「ふげん」廃止措置計画変更認可申請について

(申請日:令和 3 年 9 月 3 日)

令和 3 年 9 月 28 日

国立研究開発法人日本原子力研究開発機構

図 7-2 セメント混練固化装置設置概略系統図

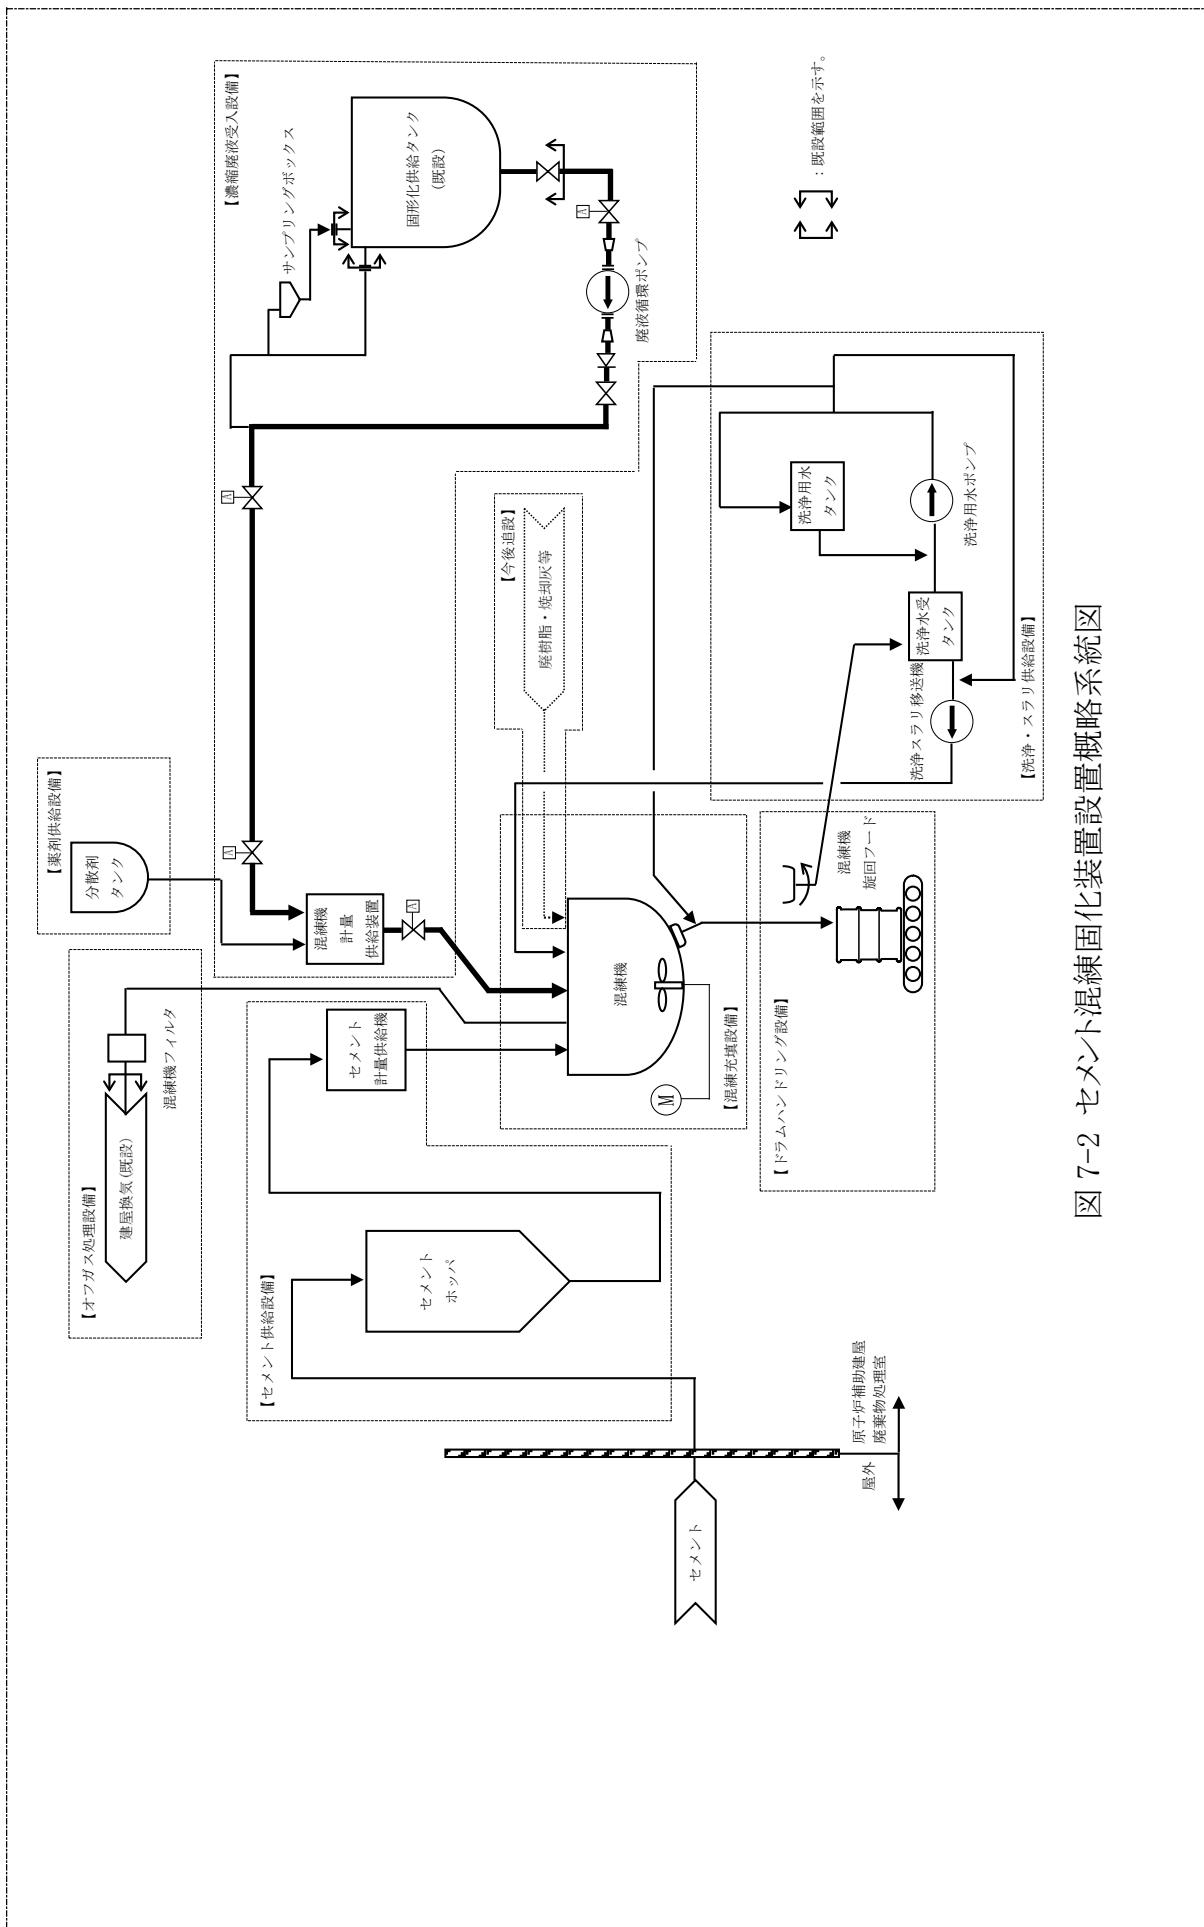
セメント混練固化装置は、濃縮廃液受入設備、混練充填設備等により構成する。

セメント混練固化装置概略系統図を図 7-2 に示す。なお、濃縮廃液受入設備のうち、固形化供給タンク、固形化供給タンク出口配管の一部、漏えい検出装置及び警報装置については既設を供用する。

処理対象廃棄物、セメント、分散剤等を混練機に投入し混練するアウトドラム方式とする。

固形化供給タンクから混練機までの機器及び配管については、主配管及び主要機器とし、耐震設計上の重要度分類「B」とする。

主配管については、「発電用原子力設備規格 設計・建設規格」の「クラス 3 配管」とする。

図 7-3 セメント混練固化装置 主配管図

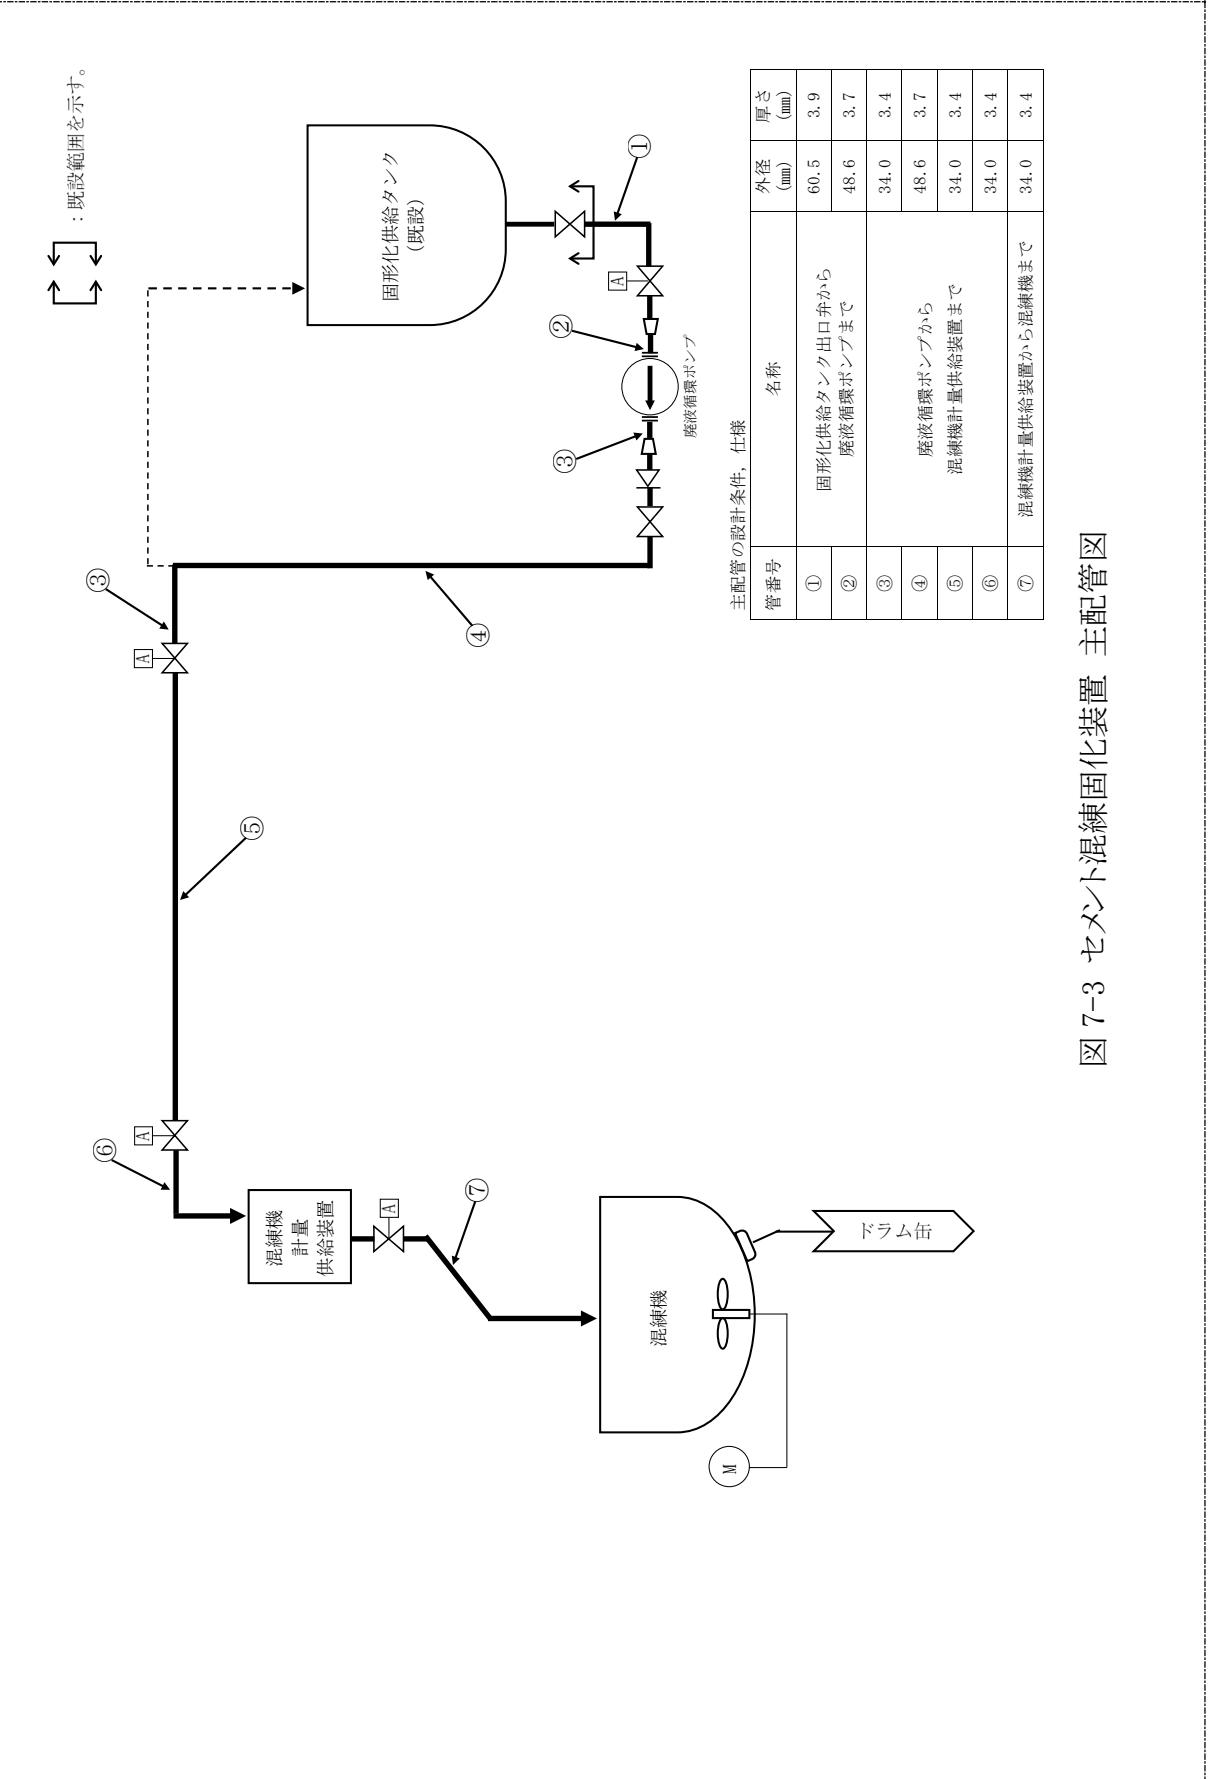
(g) 主配管の仕様

名称	最高使用圧力(MPa)	最高使用温度(°C)	外径(mm)	厚さ(mm)	材料
固化化供給タンク 出口弁から廃液循環ポンプまで	0.98	95	60.5	3.9	SUS 316LTP
	0.98	95	48.6	3.7	
廃液循環ポンプから 混練機計量供給装置まで	0.98	95	34.0	3.4	SUS 316LTP
	0.98	95	48.6	3.7	SUS 316LTP
	0.98	90	34.0	3.4	
	静水頭	90	34.0	3.4	SUS 316LTP
混練機計量供給装置から混練機まで	静水頭	90	34.0	3.4	SUS 316LTP

蒸発濃縮装置、濃縮器復水器用代替冷却装置概略系統図

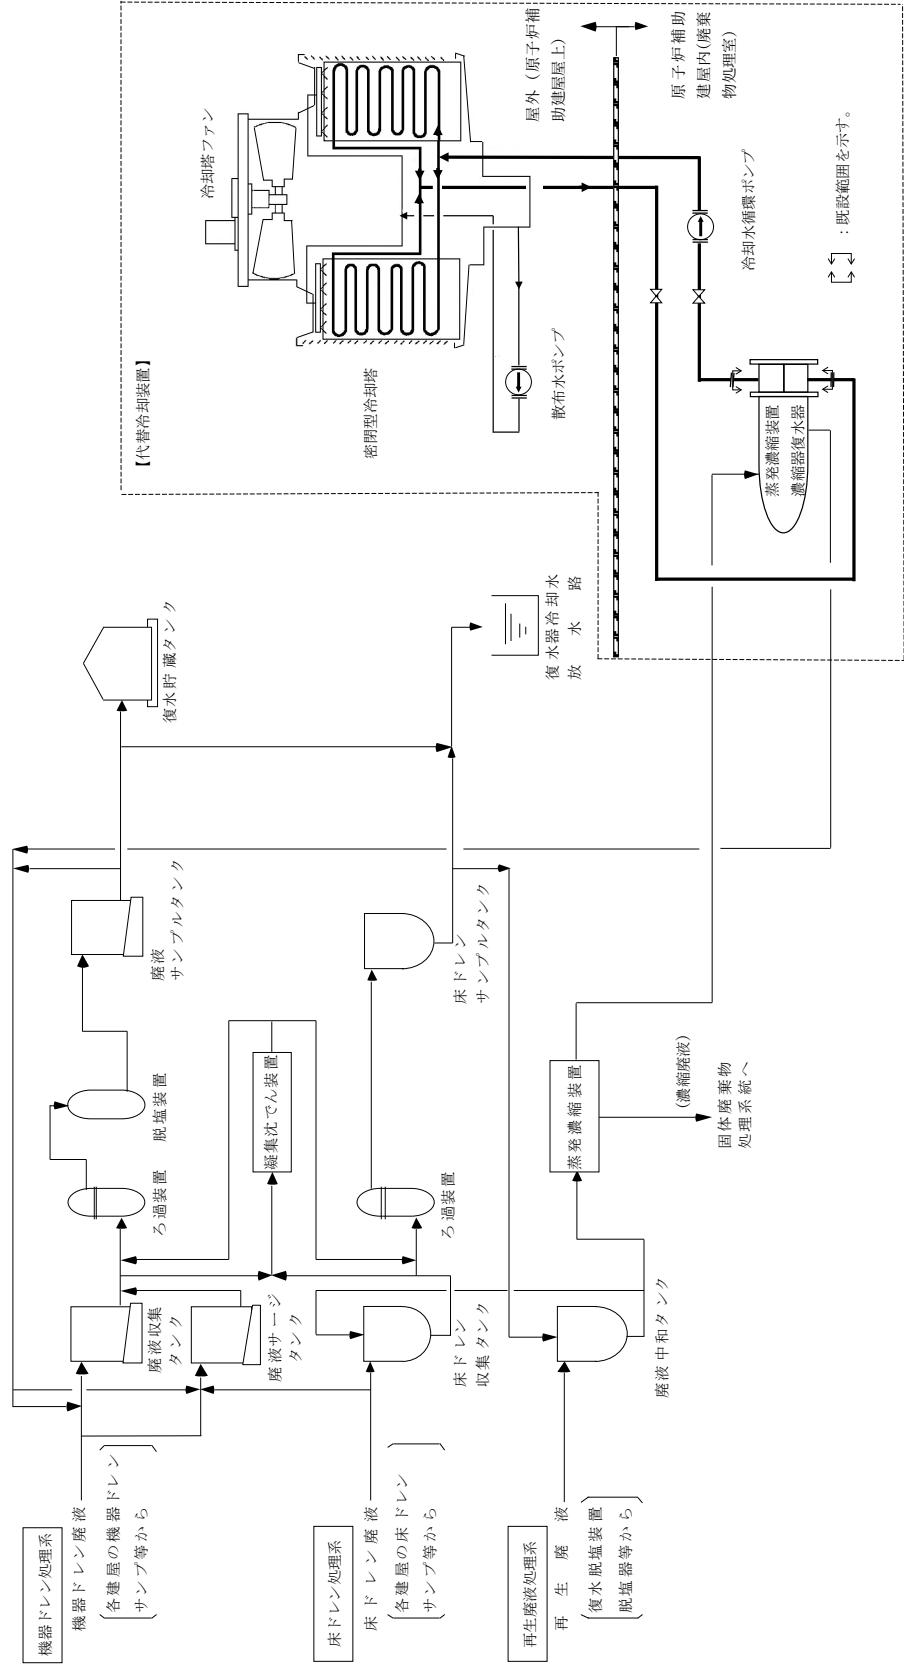
蒸発濃縮装置濃縮器復水器用代替冷却装置は、密閉型冷却塔、冷却水循環ポンプ等により構成する。また、冷却水は処理廃液より高い圧力で蒸発濃縮装置濃縮器復水器を循環する系統構成とし、冷却水流量が規定量より低下した場合には、蒸発濃縮装置を自動停止する。

蒸発濃縮装置濃縮器復水器用代替冷却装置概略系統図を別図-2 に示す。なお、蒸発濃縮装置濃縮器復水器の冷却水入口配管及び出口配管の一部については既設を供用する。

蒸発濃縮装置濃縮器復水器に対する原子炉補機冷却水の除熱量は、設計上 2,466,025 kJ/h(589,000 kcal/h)であることから、同等以上の冷却能力を有する装置を設置する。

別図-3

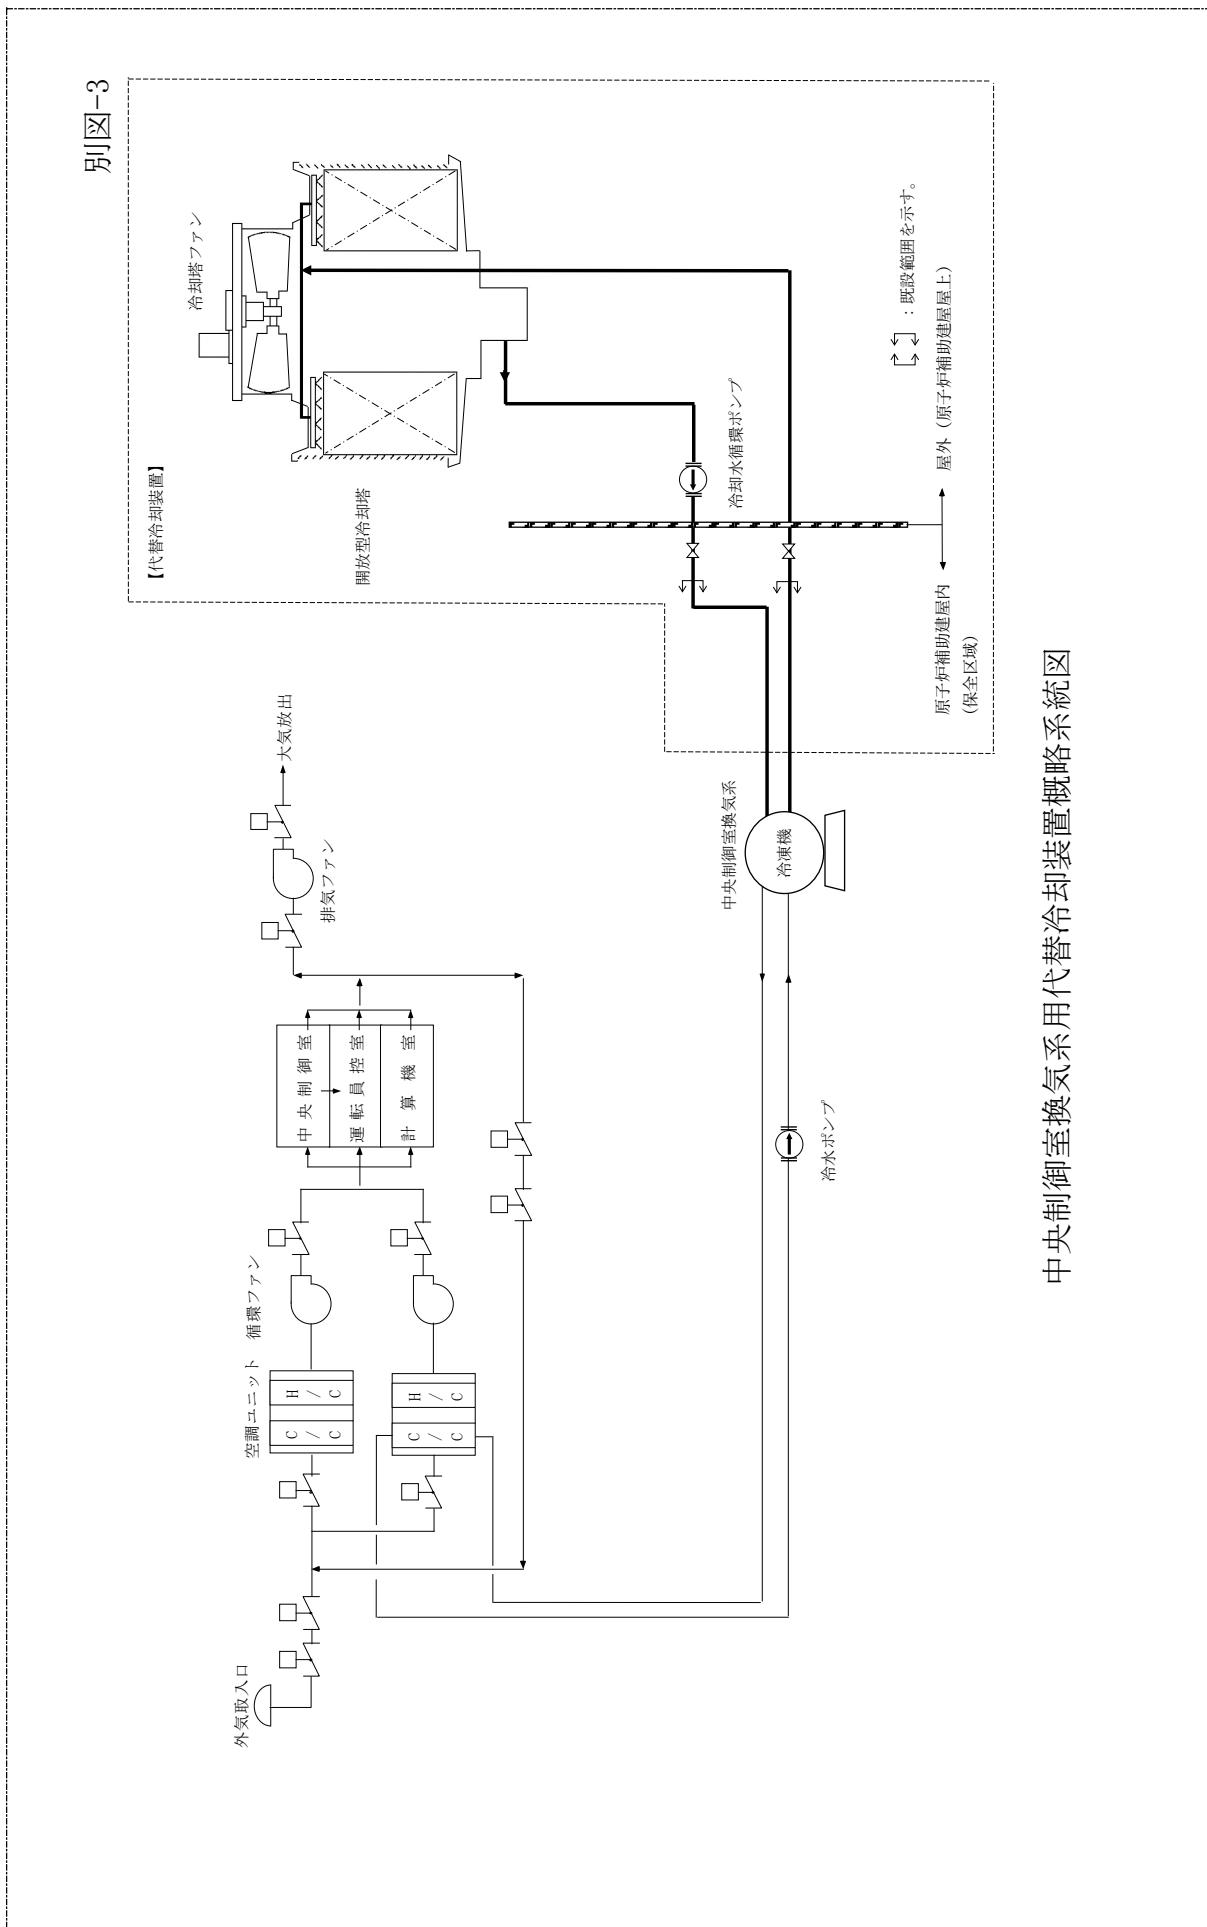
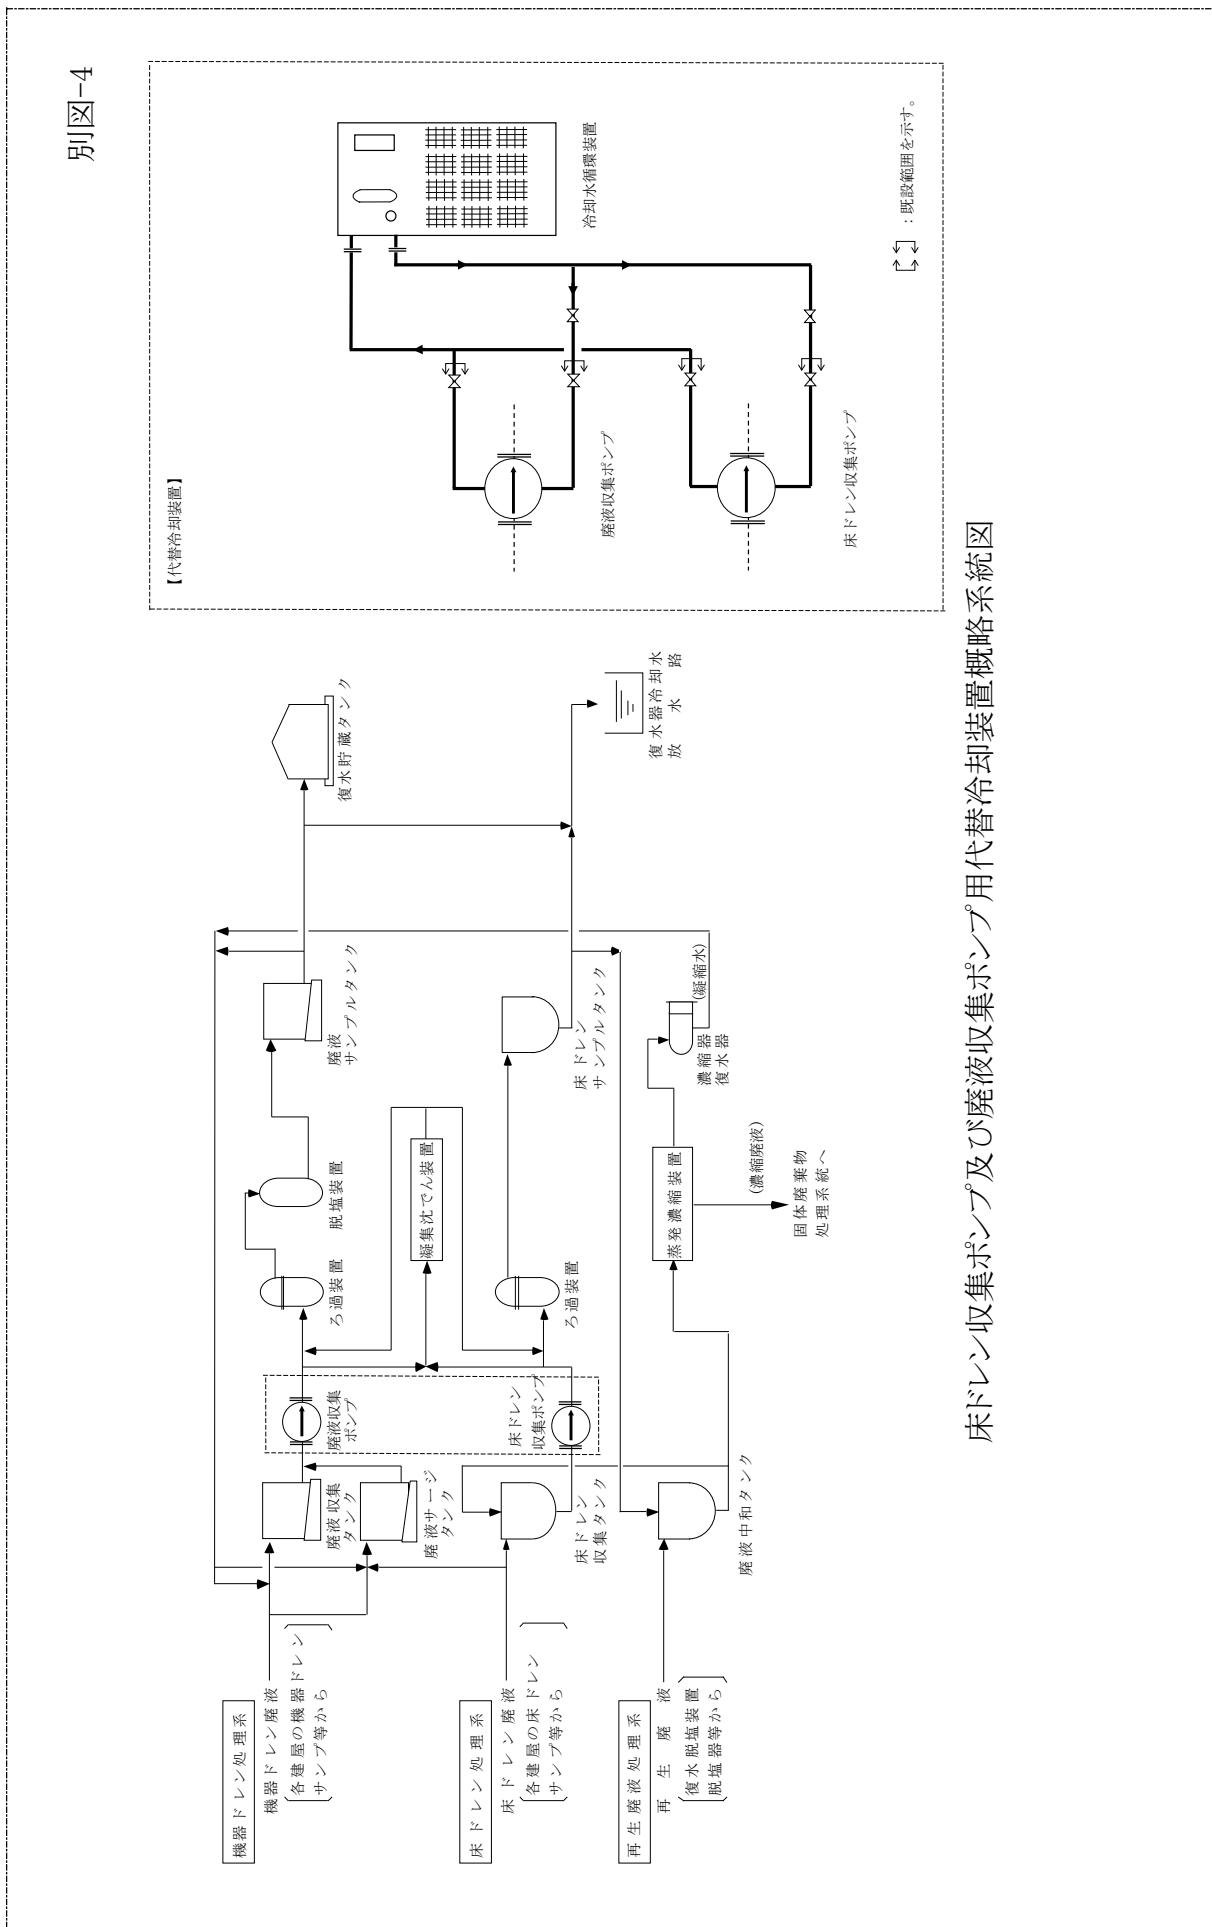
中央制御室換気系用代替冷却装置は、開放型冷却塔、冷却水循環ポンプ等により構成する。また、冷却水は中央制御室換気系冷凍機を循環する系統構成とし、冷却水流量が規定量より低下した場合には、冷凍機を自動停止する。

中央制御室換気系用代替冷却装置概略系統図を別図-3 に示す。なお、中央制御室換気系冷凍機の冷却水入口配管及び出口配管の一部については既設を供用する。

中央制御室換気系の冷凍機に対する原子炉補機冷却水の除熱量は、設計上 1,528,182 kJ/h(365,000 kcal/h)であることから、同等以上の冷却能力を有する装置を設置する。
